**STRALCIO DEL VERBALE DELLA SEDUTA DELLA SEZ. SPECIALE DELLA COMMISSIONE VIA-
VAS-VI DEL 28.07.2022**

Si passa alla trattazione del 2° punto dell'O.d.G. **“Autorizzazione alla costruzione e all'esercizio di un impianto eolico della potenza di 72,60 MWe da installarsi nel Comune di Castelpagano (BN) alle loc. Ricafurchi, Toppo del Moscio, Santa maria, Guado Mistongo, Toppo dei Tegli e Morgia Matapisi con relative opere ed infrastrutture (ex CUP 1834)” – CUP 7803 - Proponente: Soc. Ecoenergia S.r.l.** L'istruttore Infascelli ha predisposto la relazione istruttoria che, allegata al presente verbale, ne forma parte integrante e sostanziale. Relaziona sull'intervento la dott.ssa Roberta Infascelli che evidenzia quanto segue:

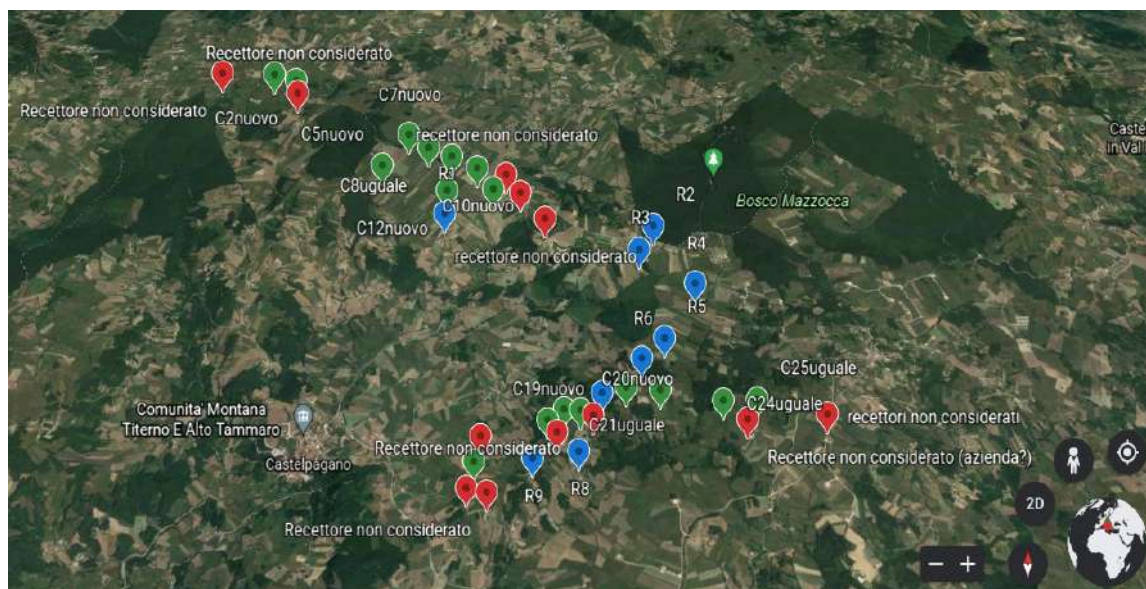
14. Relativamente alla individuazione dei recettori, si evidenzia che gli stessi, così come individuati nella relazione acustica allegata allo SIA, sono concentrati in un'area dove esistono ad oggi aerogeneratori di altri impianti, ma dove di fatto non saranno concentrati gli aerogeneratori di proprietà Ecoenergia srl proposti con il progetto in esame. Il proponente, nella documentazione presentata (tavole. 8A, 8B e 8C e SIA) specifica che gli aerogeneratori si trovano a distanze maggiori di 254 m (gittata massima elementi rotanti) da unità abitative regolarmente censite, d'altra parte gli eventuali edifici presenti all'interno dell'area di raggio 254m dal rotore sono considerati dal proponente "Fabbricati non residenziali". Se ciò può essere chiaro per alcuni elementi che dalle ortofoto sono interpretabili come aziende/capannoni, è invece poco chiaro per altri elementi distanti meno di 200m dall'aerogeneratore che non sono stati considerati come recettori. Nello specifico:

- A 160m dall'aerogeneratore C19 è presente un edificio del tutto simile ad un'abitazione (coordinate 14°50'15"E, 41°23'59"N)
 - A 130m dall'aerogeneratore C20 è presente un edificio del tutto simile ad un'abitazione (coordinate 14°50'30"E, 41°24'05"N)

- A 254 m dall'aerogeneratore C18 è presente edificio del tutto simile ad un'abitazione (coordinate 14°49'30"E, 41°23'42"N)

D'altra parte, un potenziale recettore, è tale non solo per l'impatto acustico che scaturisce dall'impianto eolico a se stante e per dall'effetto dovuto alla presenza di altri impianti, ma anche per l'effetto Shadow Flickening. A tale proposito si evidenzia che proprio in corrispondenza degli aerogeneratori C18, C19 e C20 è previsto che si verifichi un effetto Shadow Flickering compreso tra le 50 e le 100ore annuali o anche superiore alle 100 ore (vedi relazione Elaborato 22 Studio sugli effetti di Shadow Flickering). L'aerogeneratore C11 produrrà un effetto ombra su due edifici superiore a 100ore/anno. Questi due edifici, analizzando le ortofoto, sembrerebbero uno un'azienda/capannone, l'altro un'abitazione. Alla luce di quanto esposto è evidente che l'individuazione dei recettori e il conseguente studio degli effetti dell'impianto su di essi è allo stato carente e che necessiterebbe degli approfondimenti opportuni.

Resta il punto, indiscutibile, che alcuni potenziali recettori non siano stati considerati nella stima dei potenziali impatti dell'impianto. Si riporta un estratto di una rappresentazione riprodotta su google earth in fase istruttoria circa l'individuazione dei recettori:

- In azzurro i recettori considerati dal proponente
- In verde gli aerogeneratori e la SSE in progetto
- In rosso i recettori non considerati dal proponente ed individuati in fase istruttoria

Il proponente, con le osservazioni alla nota esito commissione prot. 49003 del 28/1/2022, ha caratterizzato le abitazioni non considerate come recettori e prossime agli aerogeneratori C18, C19 e C20 nel modo seguente:

Il recettore prossimo alla C19, foglio 32 p.lla 455, è censito con categoria A/4 e non stabilmente utilizzato. (tale edificio dista 160 m c.a. dalla C19)

Il recettore prossimo alla C20, foglio 25 p.lla 387 (ex 132), è censito in vari sub con categoria F/2 (unità collabente) pertanto non residenziale ed in stato di abbandono. (tale edificio dista 130 m ca da C20)

Il recettore prossimo alla C18, foglio 32 p.lla 368, è censito con categoria A/3 ED è posto a limite dei 254 metri di gittata max.

Il recettore prossimo alla C18, foglio 32 p.lla 309 (ex 300), è censito come fabbricato rurale pertanto non residenziale.
